改善箇所説明図

改善の内容

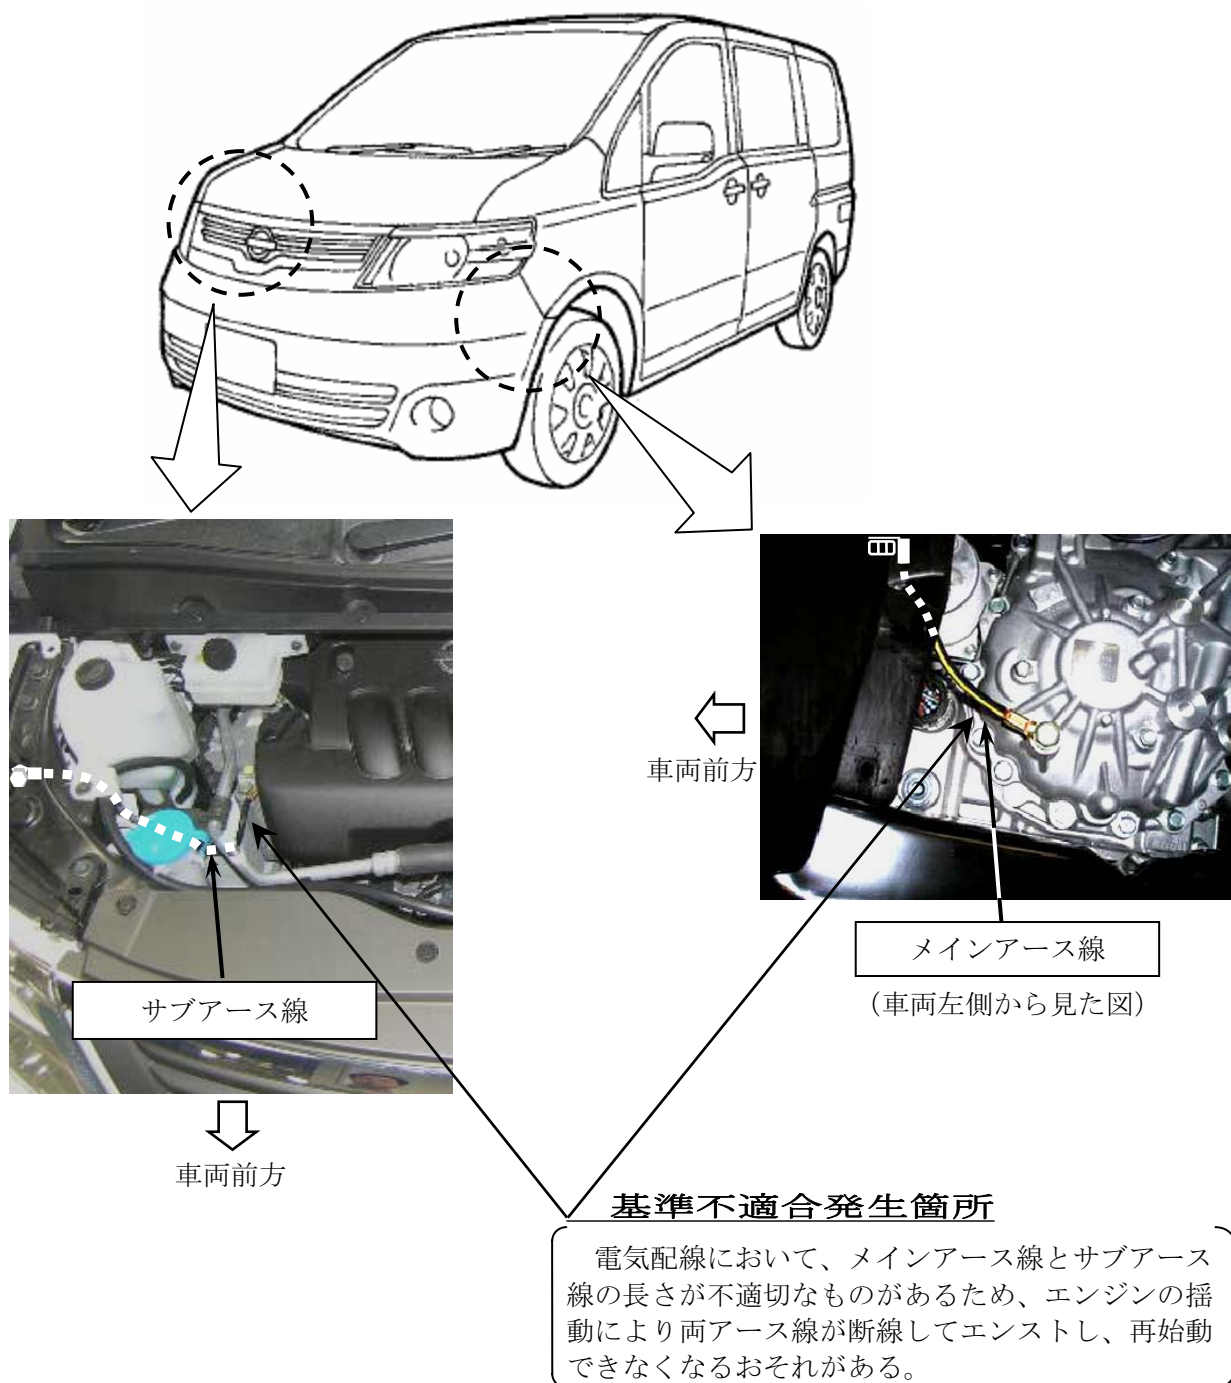
全車両、メインアース線を対策品と交換するとともに、サブアース線の長さを確認して、短い場合には、良品と交換する。
